Dispensasjon - Nærøyfjorden landskapsvernombane - Åsen - utedo på stolen

Utval	Utvalssak	Møtedato
Nærøyfjorden verneområdestyre	39/21	07.06.2021

Nærøyfjorden landskapsvernombord - Åsen - utedo på stølen

Kart med plassering av utedo. Alternativ 1 med raudt symbol. Alternativ 2 med gult symbol.
Kopi fra søknad.

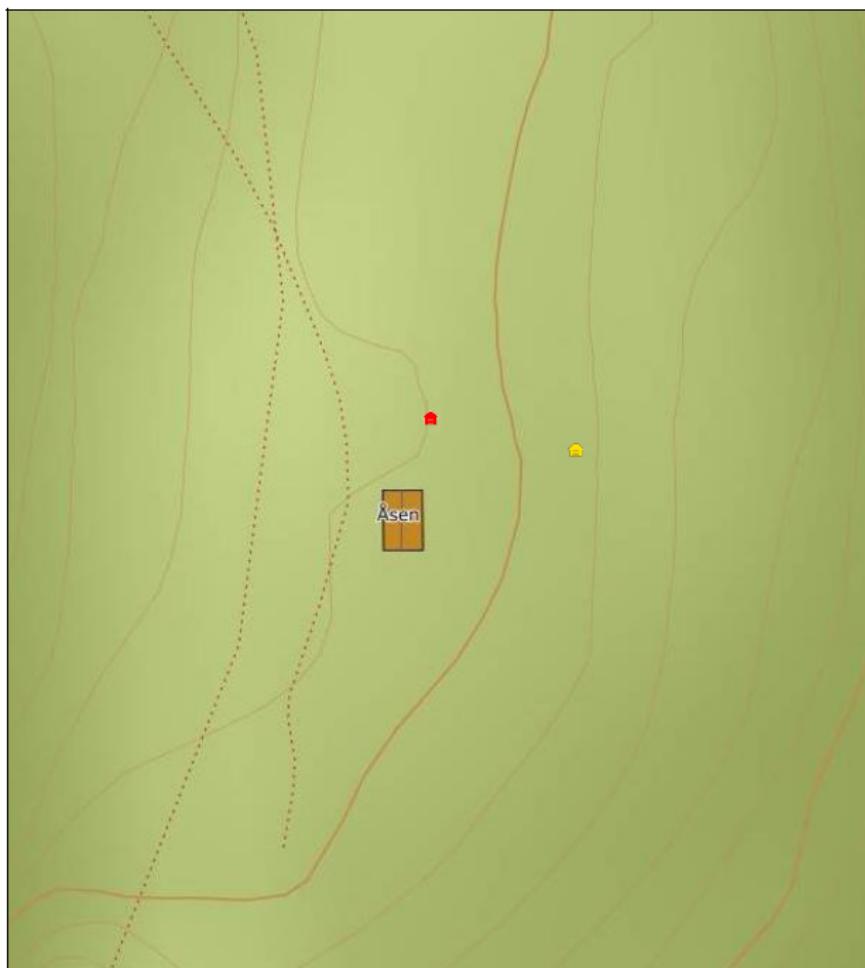
Dei har framlegg om to alternative plasseringar av utedoen. Sjå kartet under.

Alternativ 1 (raudt symbol): rett utanfor stølshuset, og vil byggjast slik at den passar med stølshuset.

Alternativ 2 (gult symbol): i skogen under stølshuset. Bygget får tre leveggar bygd av einer, med bølgjeblekk eller torvtak.

Kulturlandskapet på Åsen framstår som eit historisk kulturlandskap med ope kulturlandskap, stølshus og fleire murar etter stølshus. Riktig plasseringa av utedoen vil ha stor betydning for at ta vare på dette kulturlandskapet. Samtidig må ikkje utedoen føra til avrenning til vatn og vassdrag. Plasseringa i skogen nedanfor stølshuset, alternativ 2 i søknaden, er vurdert som ei god plassering som i liten grad påverkar landskapet, og plasseringa vil ikkje føra til ureining av vassdrag. Ved å velja alternativ 2 for plassering av utedoen, vil den vera godt skjult frå stølsvollen, og vera lite dominerande i landskapet. I søknaden skriv tiltakshavar at utedoen skal ha tre levegger, og byggjast av einer. Den 4. veggen vil vera berghammaren doen vert plassert inntil. Plassering og utforming er vurdert som godt tilpassa miljøet jf. nml. § 12. Med dei føringane som er gitt for plassering, vurderer forvaltar at tiltaket ikkje er i strid med verneføremålet.

- Utedoen på Åsen skal plasserast i skogen under stølshuset, avmerkt som alternativ 2 på kartet i saksopplysingane.
- Søkjar må ha naudsynt samtykke frå andre rettshavarar på Åsen før doen vert sett opp.
